RENESAS TECHNICAL UPDATE

製品分類	MPU & MCU	発行番号	TN-RX*-A040A/J	Rev.	第1版
題名	RX210 グループ ユーザーズマニュアル ハードウェア編の誤記訂正		情報分類	技術情報	
適用製品	RX210 グループ	対象ロット等	関連資料	RX210 グループ ユーザーズマニュアル ハードウェア編 Rev.1.00 (R01UH0037JJ0100)	
		全ロット

RX210 グループ ユーザーズマニュアル ハードウェア編 Rev.1.00 において誤記がありましたので、以下のとおり訂正いたします。

図 9.4 外部クロックの接続例

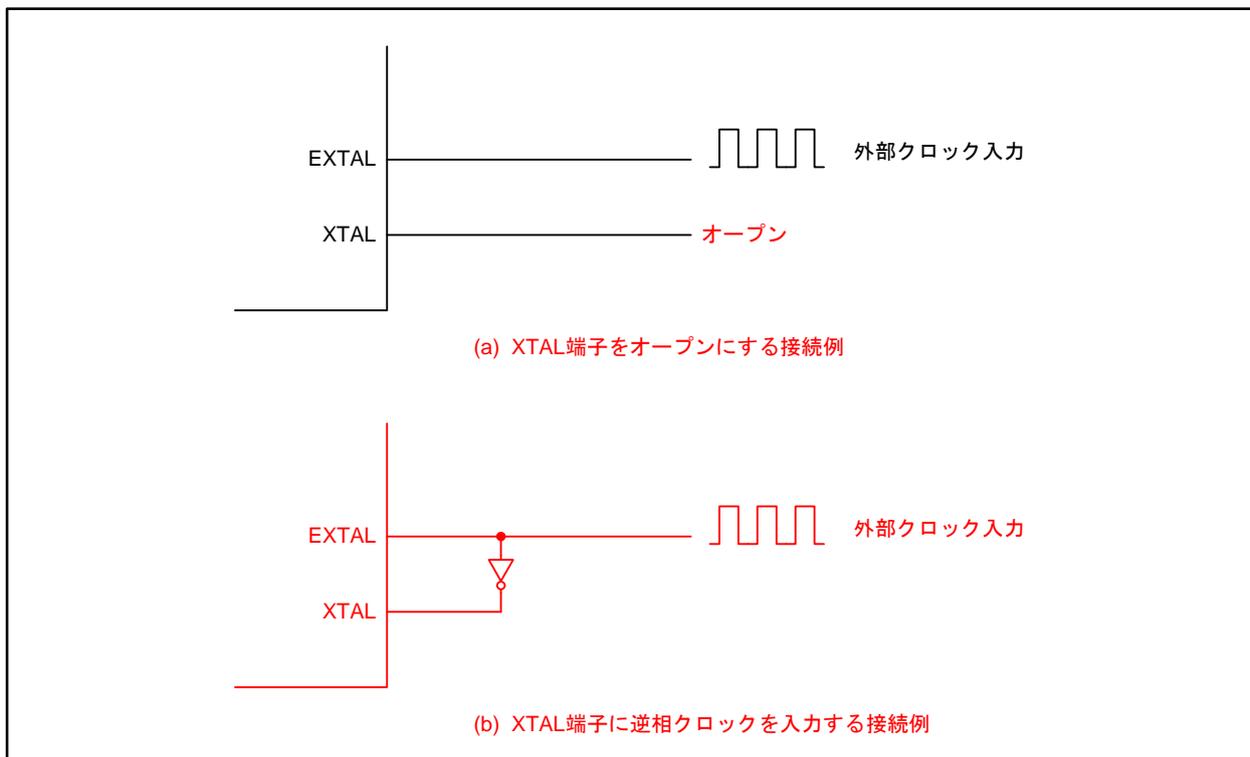
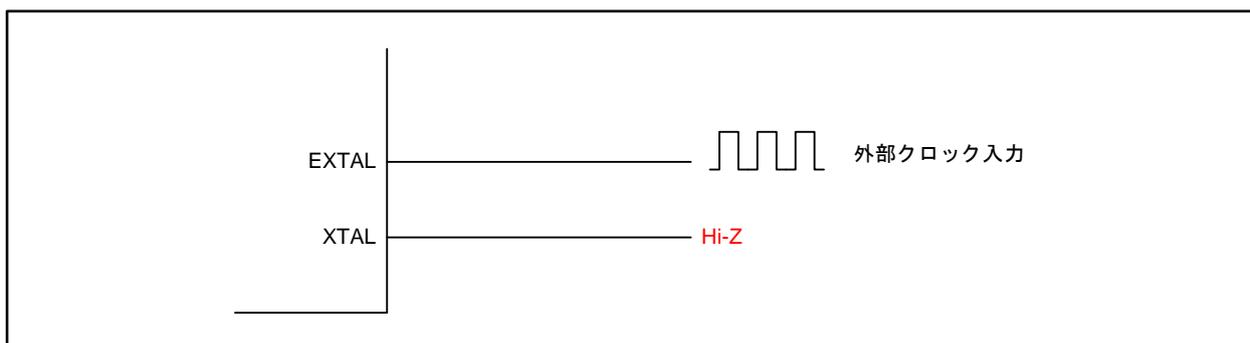
9.3.2 項本文、ならびに図 9.4 を以下のとおり訂正いたします。

外部クロック入力の接続例を図 9.4 に示します。**XTAL** 端子をオープンにする場合、寄生容量は **5pF** 以下にしてください。

外部クロック入力の接続例を図 9.4 に示します。外部クロックを入力して動作させる場合には、**MOFCR.MOSEL** ビットを“1”にしてください。このとき **XTAL** 端子は、**Hi-Z** になります。

図 28.69 送信時のソフトウェアスタンバイモード遷移フローチャートの例

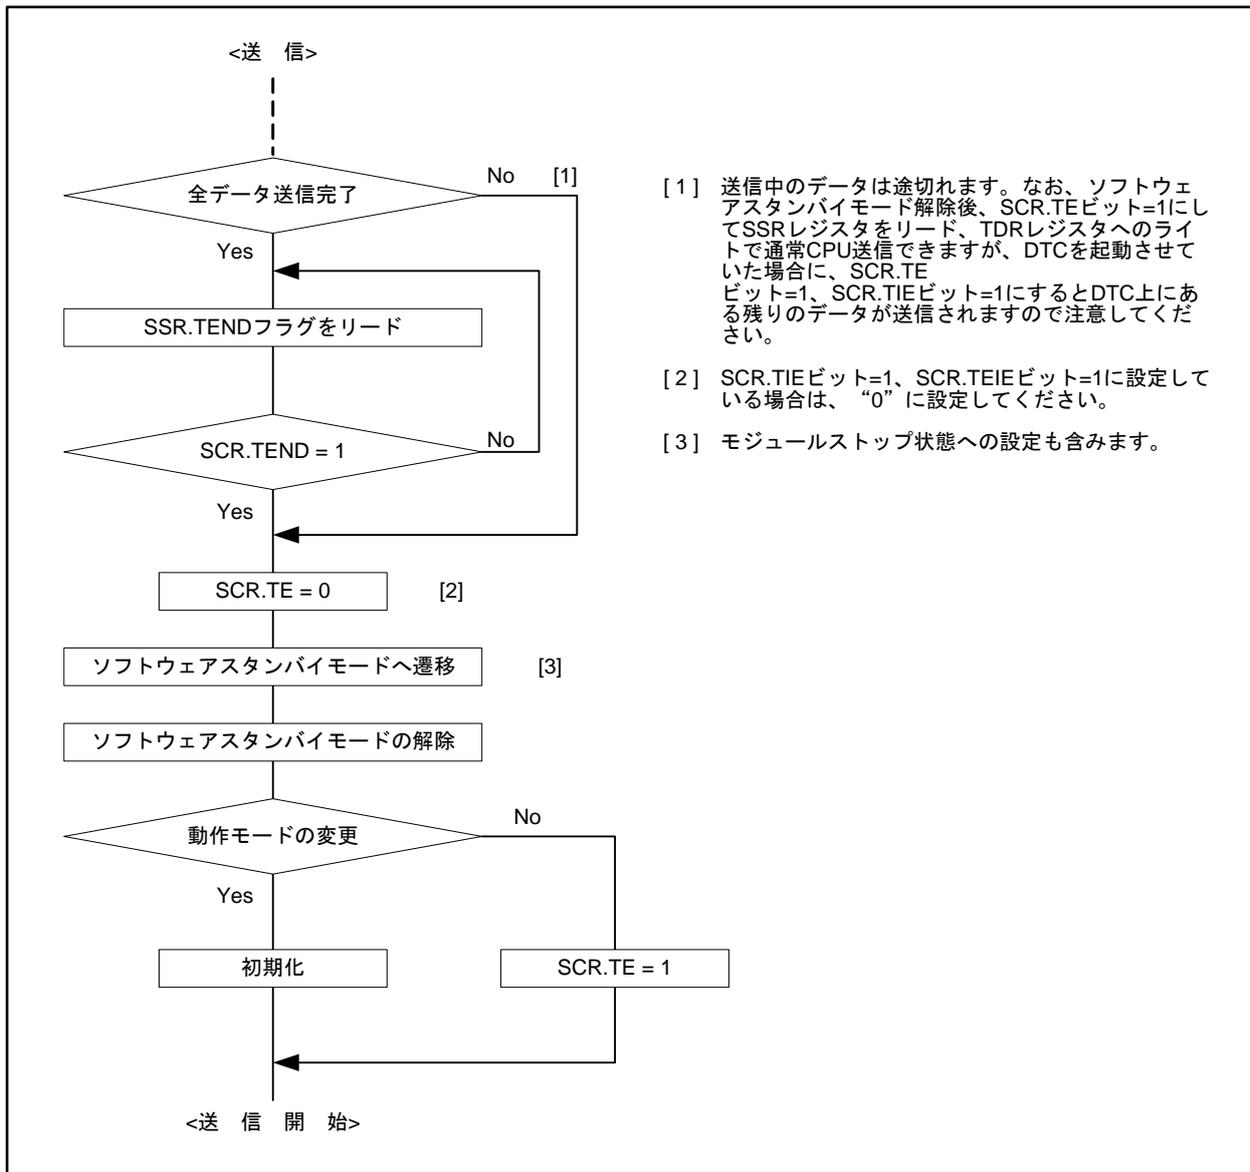
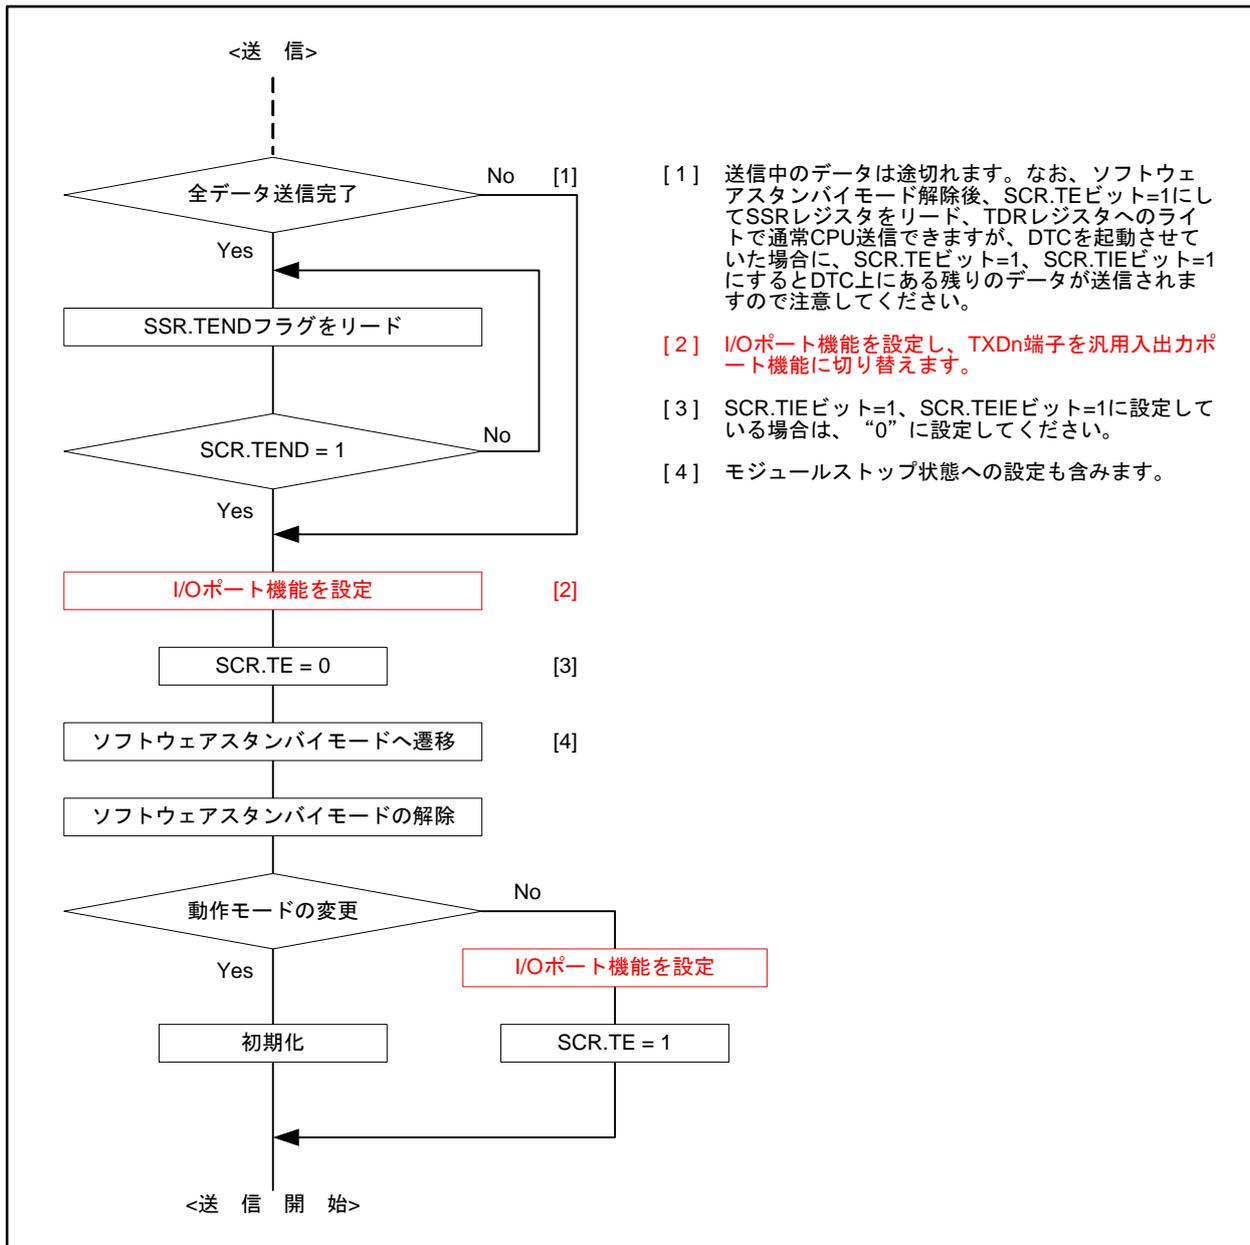
図 28.69 に以下のとおり [2] の手順を追加いたします。

- [1] 送信中のデータは途切れます。なお、ソフトウェアスタンバイモード解除後、SCR.TEビット=1にしてSSRレジスタをリード、TDRレジスタへのライトで通常CPU送信できますが、DTCを起動させていた場合に、SCR.TEビット=1、SCR.TIEビット=1にするとDTC上にある残りのデータが送信されずので注意してください。
- [2] I/Oポート機能を設定し、TXDn端子を汎用入出力ポート機能に切り替えます。
- [3] SCR.TIEビット=1、SCR.TEIEビット=1に設定している場合は、“0”に設定してください。
- [4] モジュールストップ状態への設定も含まれます。
